Envoyé: 23 août 2024 12:02
À: Koffi, Kouadio
Cc: ChabaneChaouch, Nazim; Sebastien Lapointe; Lefebvre, Annie; Jean-Philippe Laliberté; Tessier, Marie-Michèle; Robert-Nadeau, François
Objet: RE: Demande d'informations
Pièces jointes: 19751TTX-ENV-C101.pdf; 0004-002-NOT-Analyse structurale conduites_CS.pdf

PROJET
PROJET D'AGRANDISSEMENT DU LET CHAMPLAIN

TITRE
PLAN DE LA RAMPE D'ACCÈS DE LA ZONE A

No de projet :	004-002	Date :	2024-08-22
Titre :	Surélévation de la zone B du LET de Champlain		
Objet de la note :	Avis technique sur l'impact de l'aménagement d'un chemin d'accès sur une portion fermée du LET sur l'intégrité des conduites de captage de biogaz et de collecte du lixiviat		
Présentée à :	Dominique Grenier, ing.

Échelle	Projet consultant	Projet client
INDIQUÉES	19751TTX	-
Numéro de dessin		
19751TTX-ENV-C101

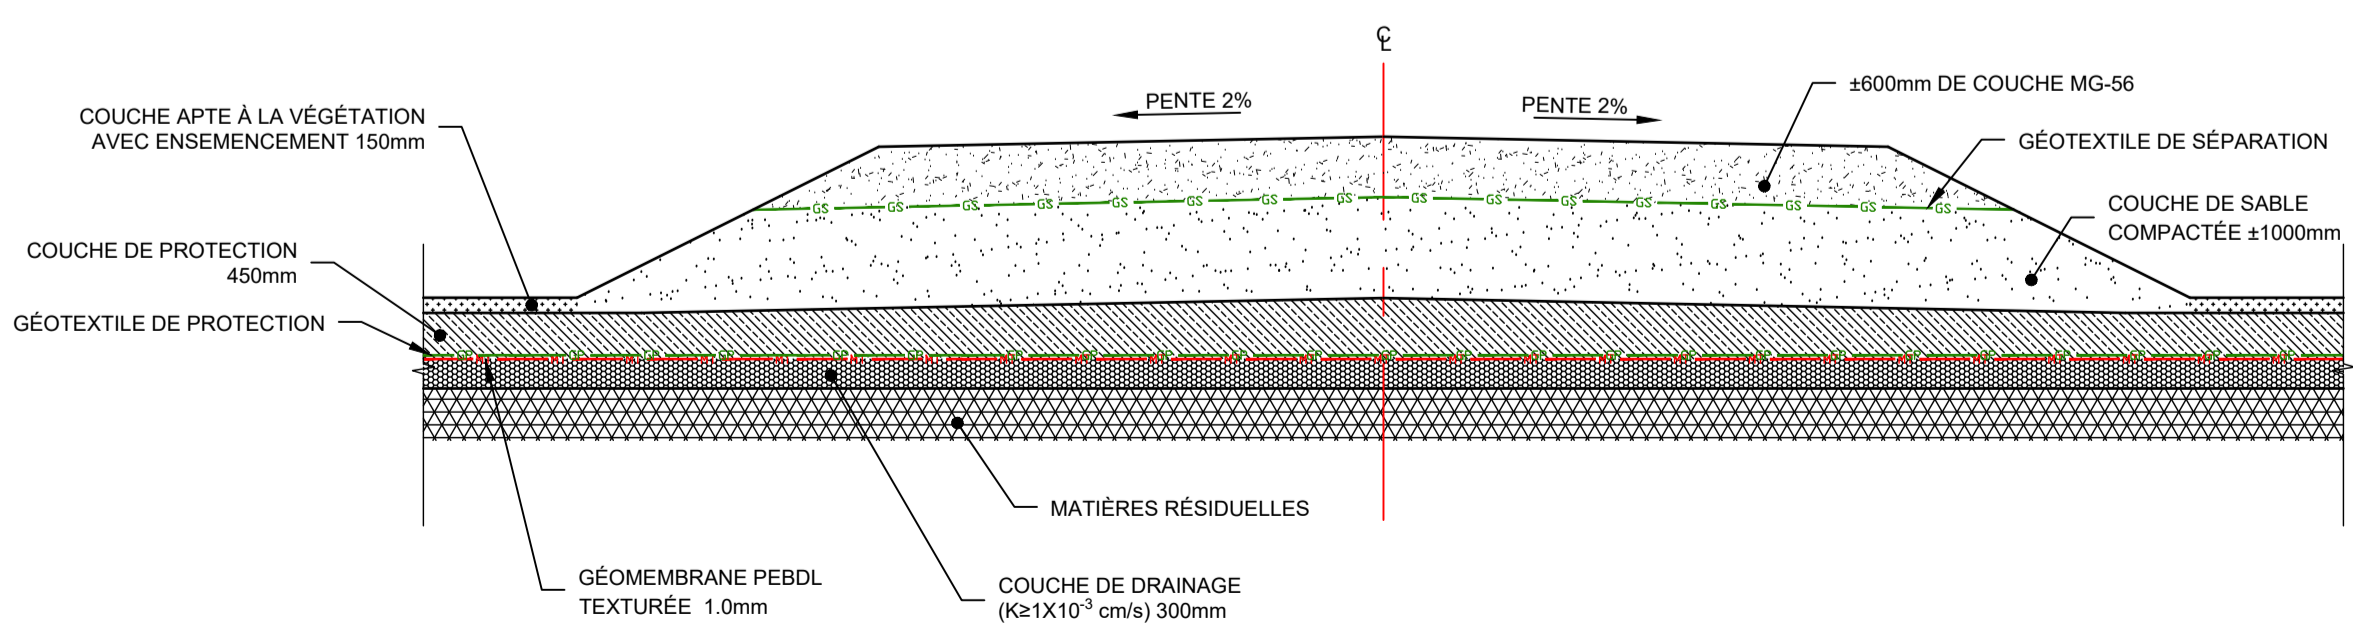
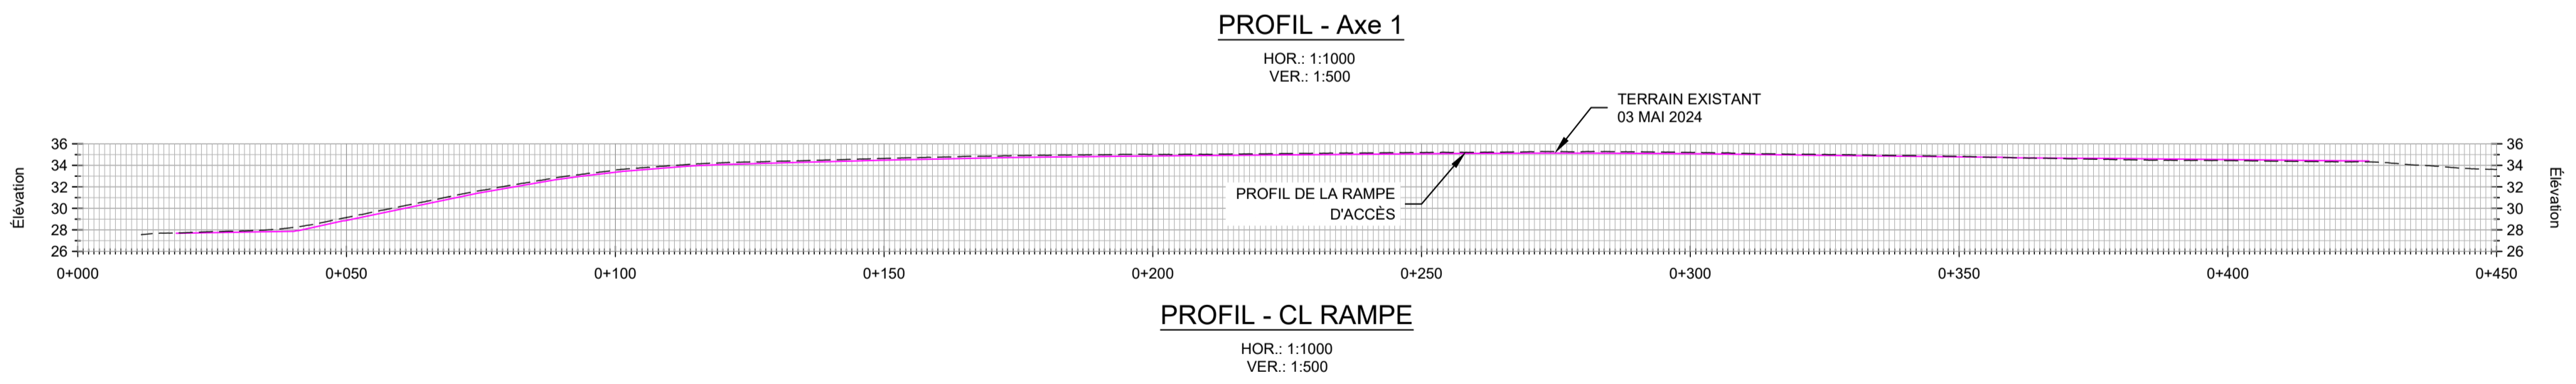
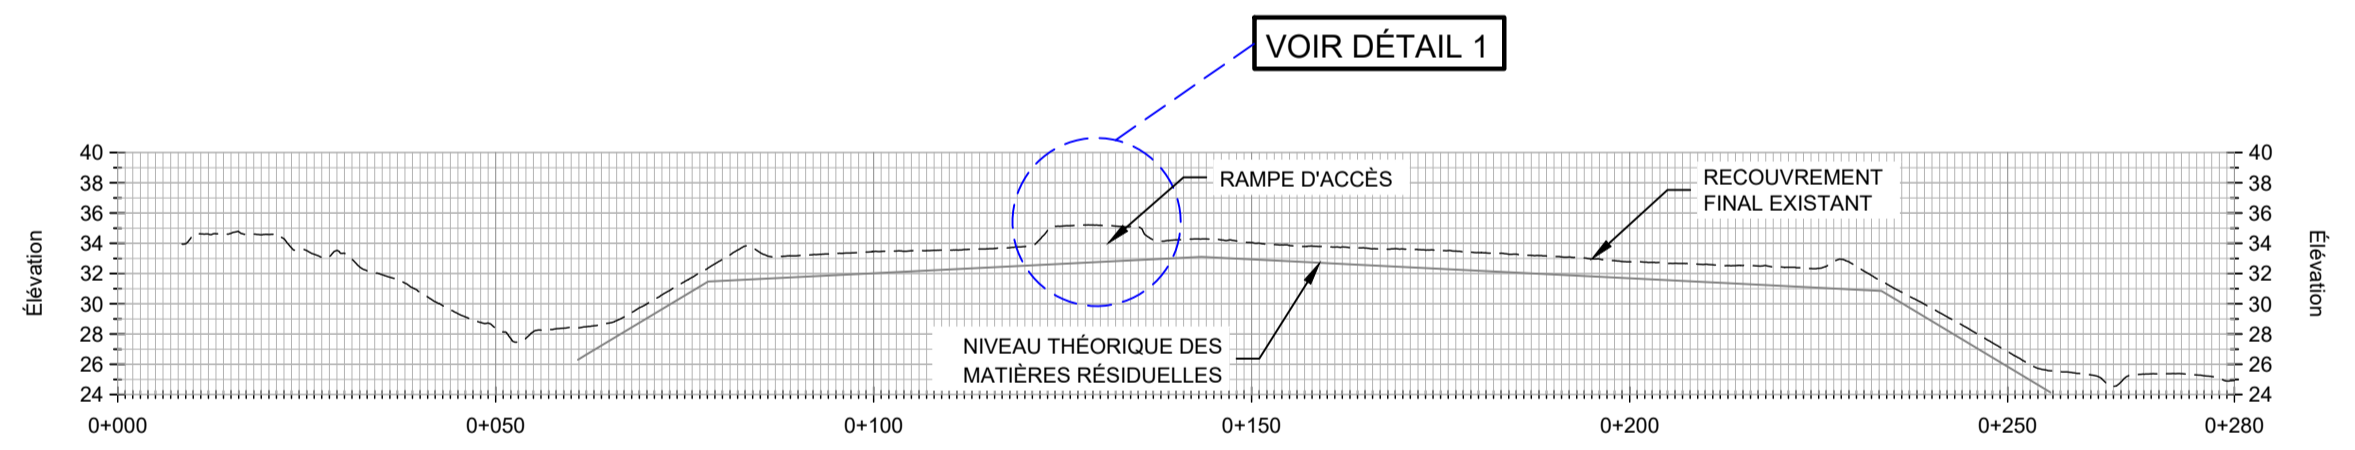
Q1 : Dans les plans détaillés du LET Champlain fournis en annexe A du document de demande de soustraction du projet à la procédure d'évaluation et d'examen des impacts sur l'environnement, l'emplacement et la configuration des chemins d'accès qui serviront au transport des camions vers le front d'enfouissement pour la nouvelle année d'exploitation en surélévation n'ont pas été décrits. Il est demandé à l'initiateur de fournir un plan détaillé de l'emplacement et la configuration de ces chemins d'accès incluant les chemins qui se trouveront sur des zones fermées.

Réponse : Vous trouverez en fichier attaché le plan montrant l'emplacement et les détails de la rampe d'accès qui servira au transport des camions vers le front d'enfouissement pour la nouvelle année d'exploitation en surélévation (voir fichier 19751TTX-ENV-C101.pdf).
